E.ON Wind Norway, Branch of E.ON Wind Norway  
Wergelandsveien 23B  
0167 OSLO

Vår dato: 03.06.2019  
Vår ref.: 201502175-105  
Arkiv: 517  
Deres dato:  
Deres ref.:

## Songkjølen og Engerfjellet vindkraftverk - godkjenning av konsesjonspliktige endringer, detaljplan og miljø-, transport- og anleggsplan (MTA)

### **2.2. Turbindimensjoner**

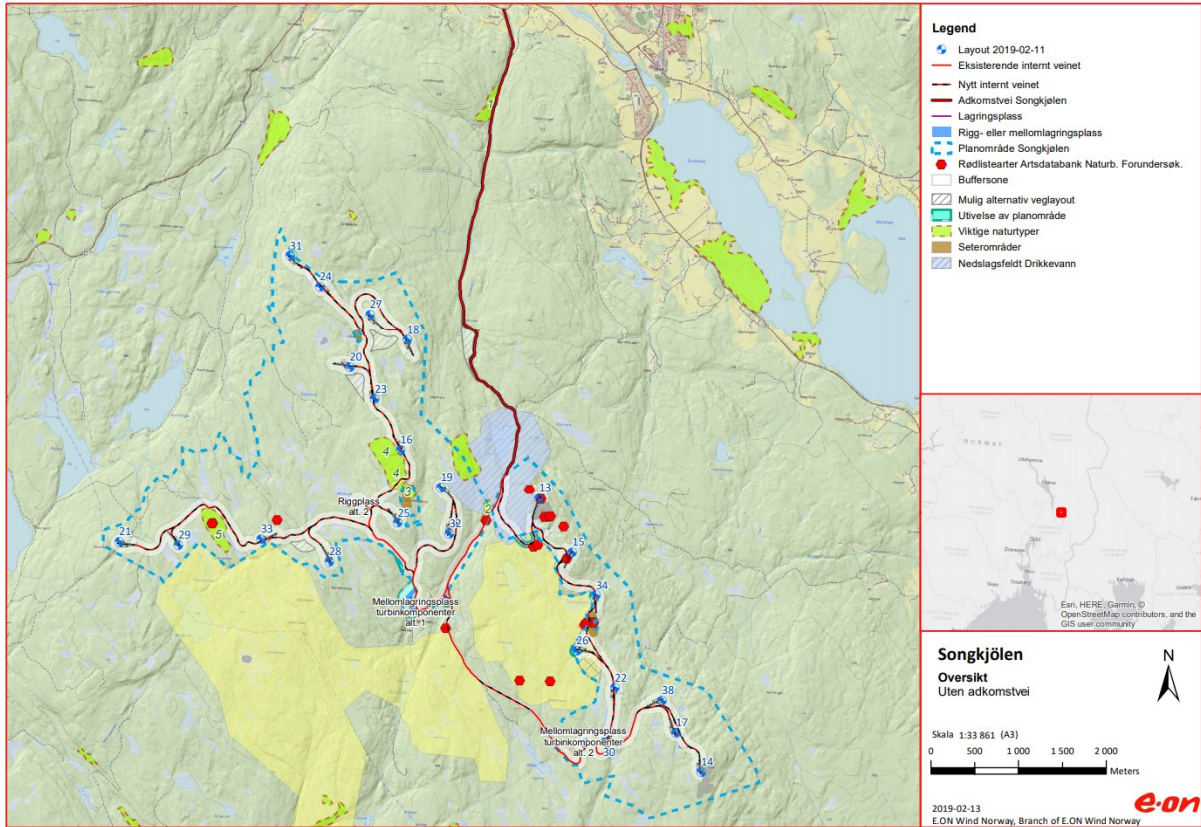
I opprinnelig konsesjonssøknad (desember 2012) er det beskrevet vindturbiner i 3-MW-klassen med navhøyde på 119 meter, rotordiameter på 112 meter og en totalhøyde på 175 meter. Turbinene beskrevet i detaljplan/MTA har en installert effekt opp til 4,8 MW. Turbinen har en rotordiameter på 149 meter og en navhøyde på 145 meter, og vil få en total høyde på 219,5 meter. Virkingen av økt turbinhøyde vurderes i eget avsnitt under.

Figur 2 Detaljplankart Engerfjellet

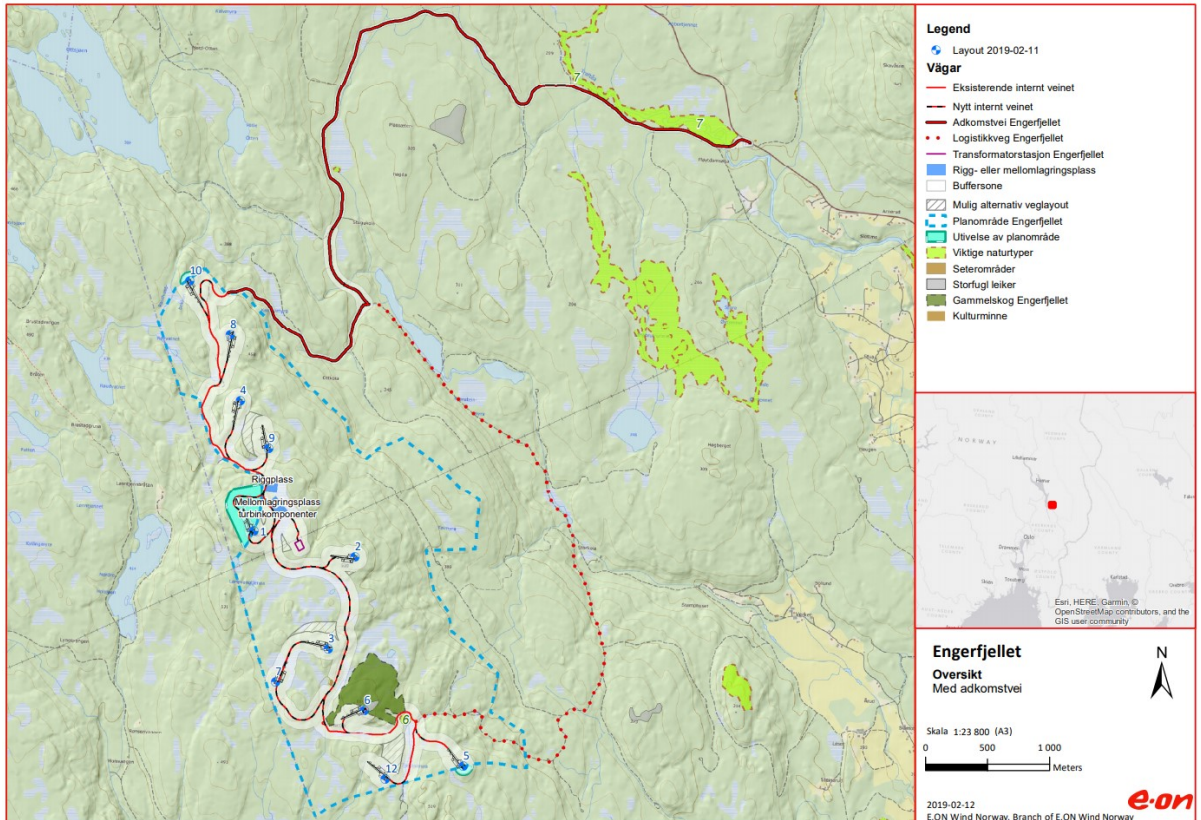
For Engerfjellet har E.ON i detaljplanen ønsket å utvide konsesjonsgitt planområde ved tre turbinpunkter, se figur 2. Etter en nærmere vurdering av terreng der turbinpunktene er plassert i detaljplanen, mener E.ON at planutvidelsene er nødvendige for at turbinene ikke skal sveipe utenfor planområdet. Turbinene ved planutvidelsene ligger imidlertid fortsatt innenfor planområdet. Ved turbinpunkt 1 søker E.ON om en noe større utvidelse enn ved turbinpunkt 5 og 10, fordi det er behov for etablering av oppstillingsplass for montasje av turbiner. For fleksibilitet omsøkes to alternative veier opp mot turbinpunkt 1 med tilhørende buffersone.

Det oppgis at det ikke er registrert rødlistede arter i arealene som planområdet skal utvides med. Tiltakshaver mener at de oppdaterte støy- og skyggekastberegningene viser at grenseverdiene for støy og skyggekast overholdes. Tiltakshaver mener dette også gjelder for Lønntjernbråtan i Eidsvoll kommune og for eksisterende hyttefelt ved Ottsjøen og Bjerten. Dette gjelder også for området der det er en planlagt utvidelse ved Bjerten hyttefelt. Det oppgis at de visuelle virkningene for Lønntjernbråtan vil bli større av utvidelsen ved turbin 1. Tiltakshaver har startet en dialog om avbøtende tiltak med Eidsvoll Almanning, eier av Lønntjernbråtan. For utvidelsene ved turbinpunkt 5 og 10 mener tiltakshaver at de visuelle virkningene ikke er vesentlig endret fra det som ble lagt til grunn for konsesjonssøknaden. Det oppgis at ingen nye grunneiere blir berørt av den omsøkte arealbruksendringen.

- For rigg- og mellomagringsplass skal alternativ 1 velges.
- For internveien opp mot turbin 1 og tilhørende oppstillingsplass skal den sørlige veien av de to omsøkte alternativene velges.

Når det gjelder valg av vei opp mot turbinpunkt 1 må dette også avklares i detaljplan. Tiltakshaver har søkt om to alternative veier opp mot turbin 1. Selve turbinplasseringen ligger innenfor konsesjonsgitt planområde. Som det fremstår av detaljplankartet krever den nordligste av de to veialternativene vesentlig mer nytt arealbeslag i forhold til konsesjonsgitt planområde. Den sørligste veien fremstår som kortere og mesteparten av veien er lagt innenfor konsesjonsgitt planområde. Det sørlige veialternativet ligger tettere inntil internveinettet. NVE mener det er positivt at veien opp mot turbin 1 medfører så lite

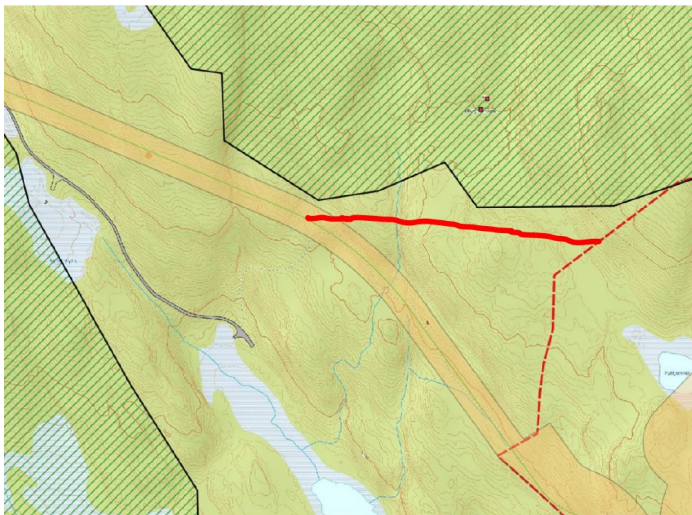
Ny planlagt adkomstvei til Engerfjellet følger eksisterende åpen bomvei. I tillegg vil det bygges en ny vegstrekning på 600 m mellom Ottveien og veien langs Kjørsteinsmyra. Tiltakene på veien som ifølge tiltakshaver blir nødvendig, dreier seg i all hovedsak om utvidelse av veien i kurver og bakker, forsterkninger enkelte steder og et ryddebelte langs veiene på opp mot 25 m. Det oppgis at beslaglagt bredde vil være ca. 12 m fra grøft til grøft. Det oppgis at anleggsperioden første sesongen vil være ca. 6 mnd.

I Fylkesmannen sitt innspill til den nye adkomstveien til Engerfjellet, opplyses det at dersom oppgradering av broa over Trautå medfører fysiske tiltak i vassdraget, må det søkes om tillatelse til vassdragsinngrep til fylkeskommunen. Tiltakshaver presiserer i kommentarene til høringsinnspillene at det ikke blir fysiske inngrep, men dersom dette blir nødvendig vil de søke til fylkeskommunen.

NVE har lagt til grunn at kommunen mener den omsøkte adkomstveien er egnet, samt at tidligere innspill fra berørte ved den konsesjonsgitte adkomstveien tilsier at den nye adkomstveien bør velges. Som det fremgår av konsekvensutredningen for ny adkomstvei, varierer konsekvensgraden mellom liten

til middels negativ for temaene landskap, friluftsliv og hytter, nærmiljø og naturmangfold. NVE vurderer at virkningene av de nødvendige utbedringene av veien, samlet sett vil være beskjedne.
